## ACTA No. 01

1. Presentación de participantes.
2. Aclaraciones del alcance del proyecto 1-2022-117 CONSTRUCCIÓN DEL PLAN MAESTRO DE ALCANTARILLADO PARA EL CASCO URBANO DEL MUNICIPIO DE MOGOTES –SANTANDER.
3. Compromisos.

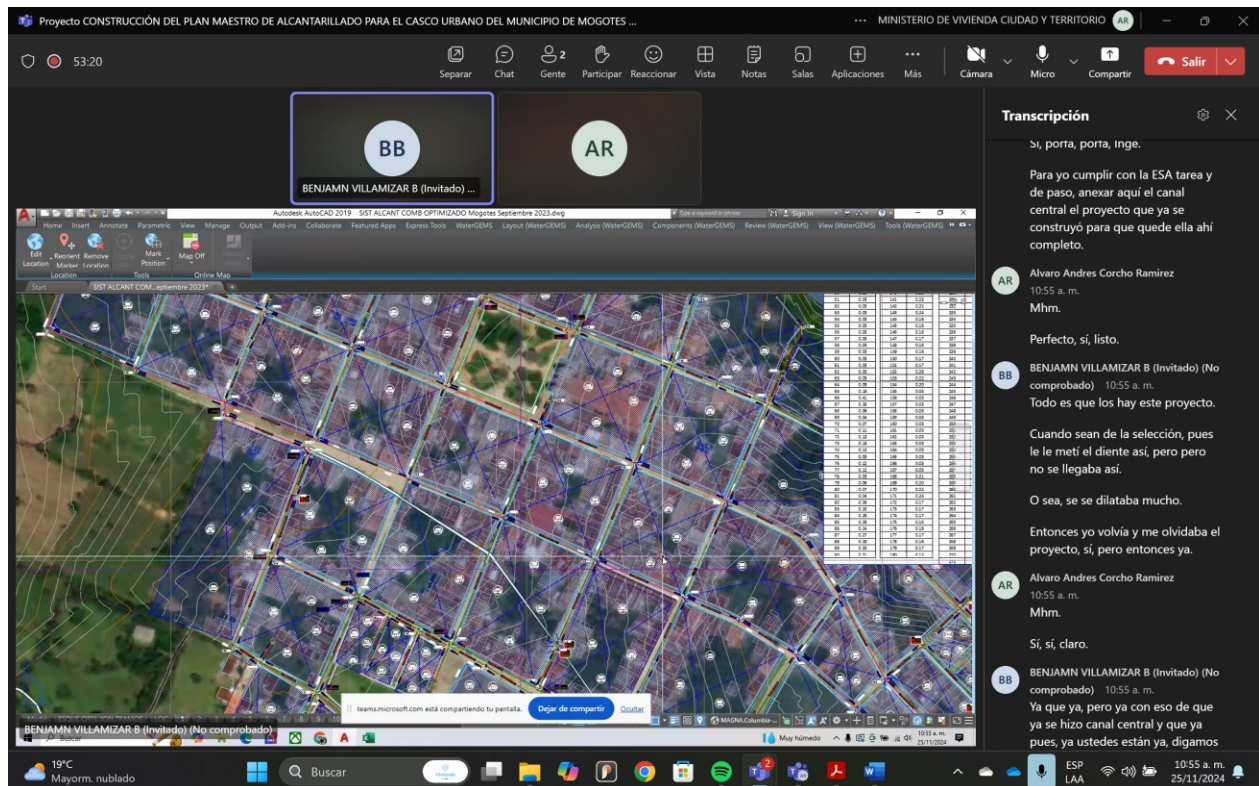
3. El Ingeniero Benjamín Villamizar explica el alcance del proyecto dentro del plano general, indica que hay trabajo que se ha realizado a la fecha con el colector central, el cual no se encuentra indicado en los planos, aclara que lo que se

muestra en el plano no concuerda con la realidad del estado del proyecto y su impacto en los tramos a optimizar.

4. El Ingeniero Alvaro Corcho expresa preocupación acerca del trazado propuesto, ya que se tendrían dos líneas paralelas de sistema combinado en una misma calle.

5. El Ingeniero Benjamín Villamizar explica que el trazado optimizado se encuentra al norte de la calle, indica que, este planteamiento se realizó ya que no ha habido una buena acogida de la comunidad para separar el sistema sanitario y de lluvias dentro de las viviendas, comprometiendo al municipio a realizarlo con recursos propios. Menciona que, durante la ejecución de la consultoría, los usuarios expresaron inconformidad por los cambios de micromedidores.
